(仮称) 余呉南越前第一・第二  
ウィンドファーム発電事業  
環 境 影 響 評 価 準 備 書  
補 足 説 明 資 料

令和 5 年 2 月

## 風力部会 補足説明資料 目次

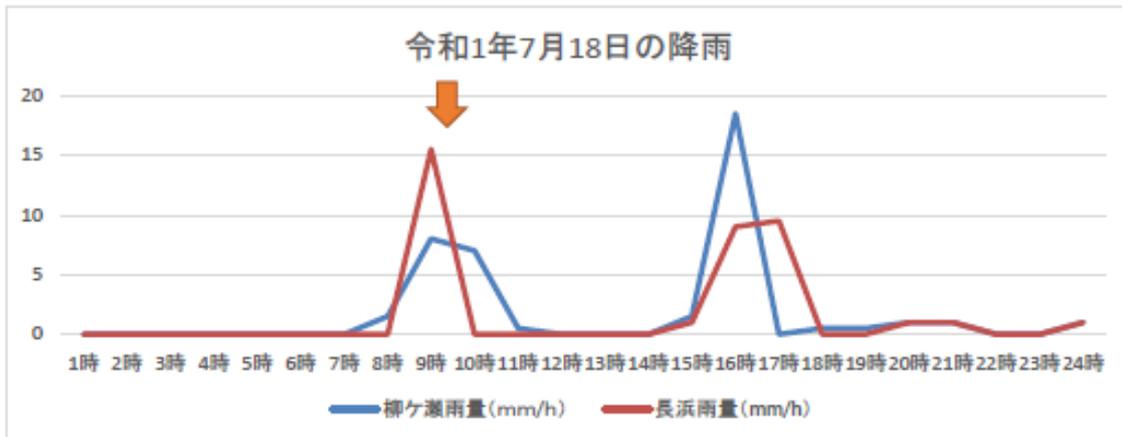
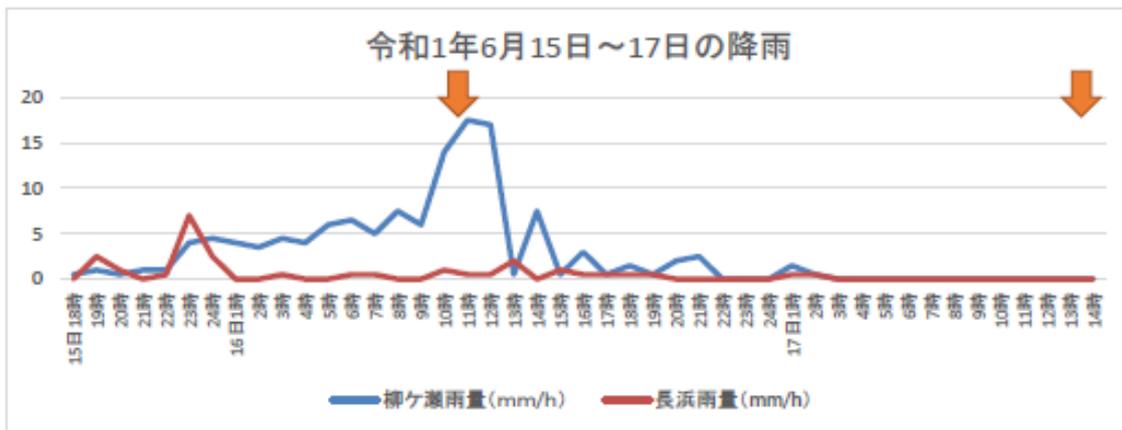
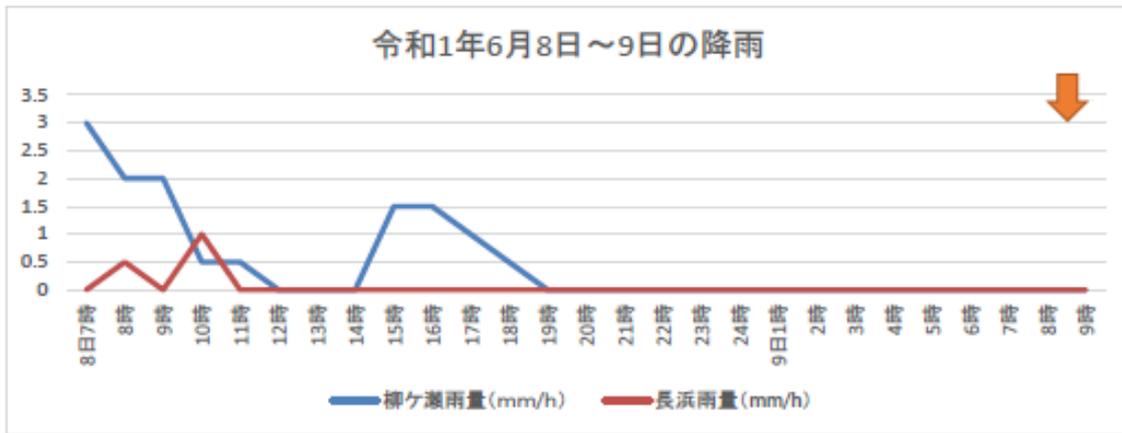
29. 沈砂池からの流下図について【準備書 p. 700～708】

図中に沈砂池番号を記入してください。

(二次質問)

評価書では、ご提示いただいた沈砂池番号を記載した図を掲載ください。

評価書において、沈砂池番号を明記した流下図を掲載いたします。

👇 中河内地区の写真撮影時間帯

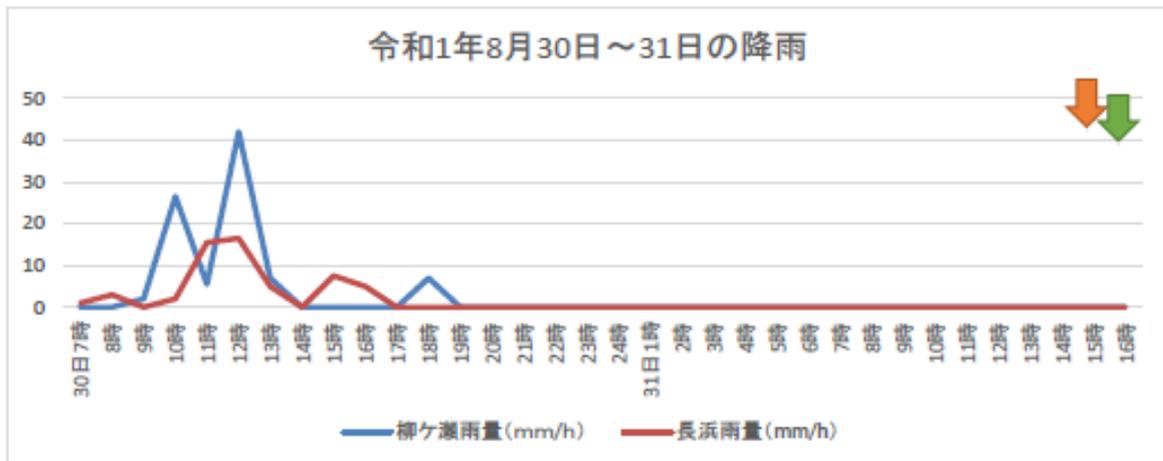
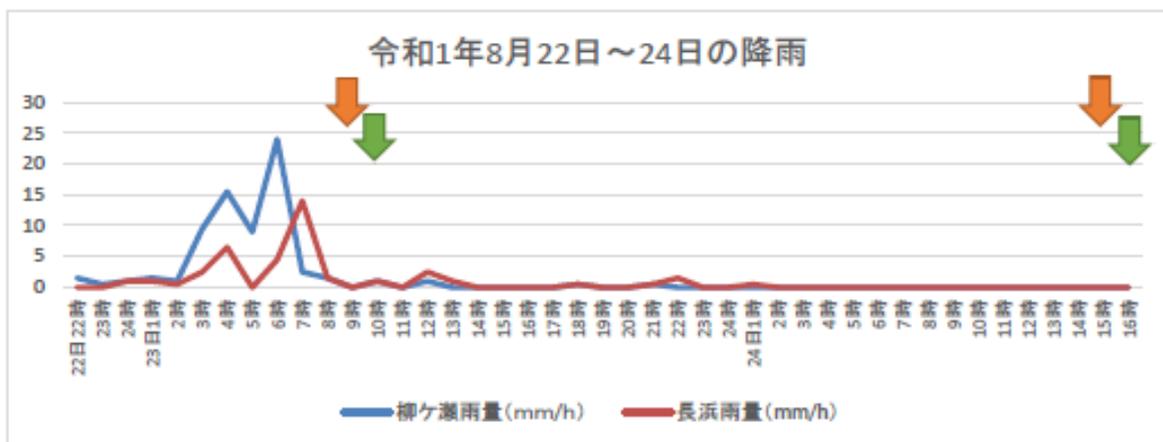
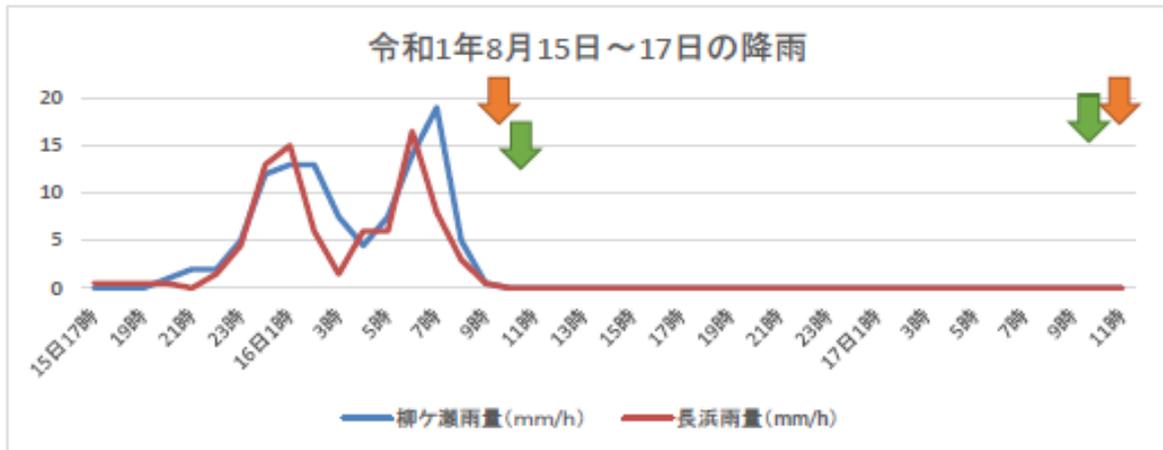
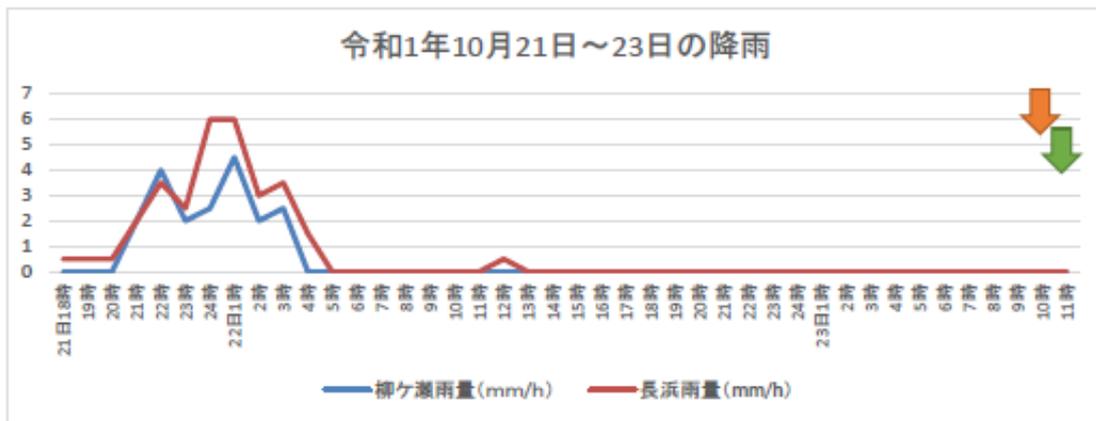
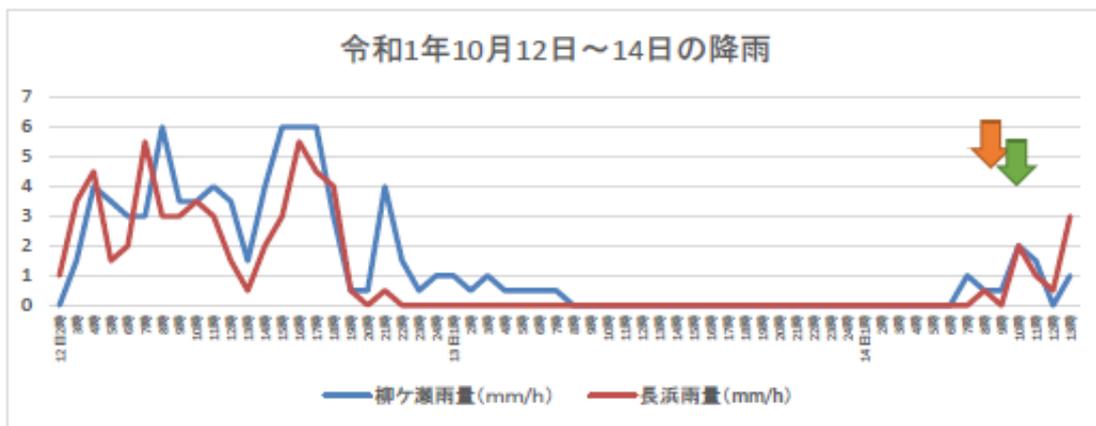
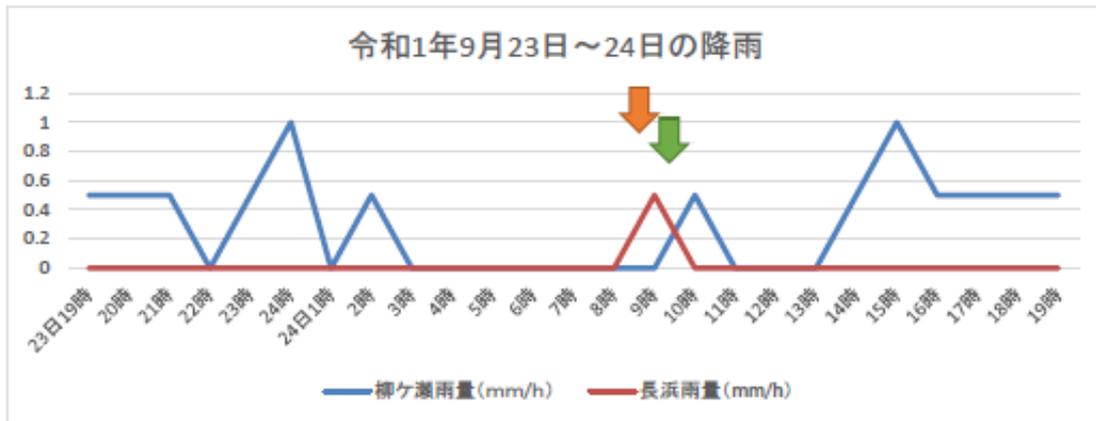
30. 河川濁り目視調査結果について【準備書 p. 715】

県知事意見に基づいて実施された、河川濁り目視調査の結果が示されています。降雨時調査と同様、降雨量は時系列図で示すとともに、そこに調査のタイミングがわかるように示されると、調査結果がより活きると思います。

(事業者の見解)

次ページよりグラフにてお示しいたします。
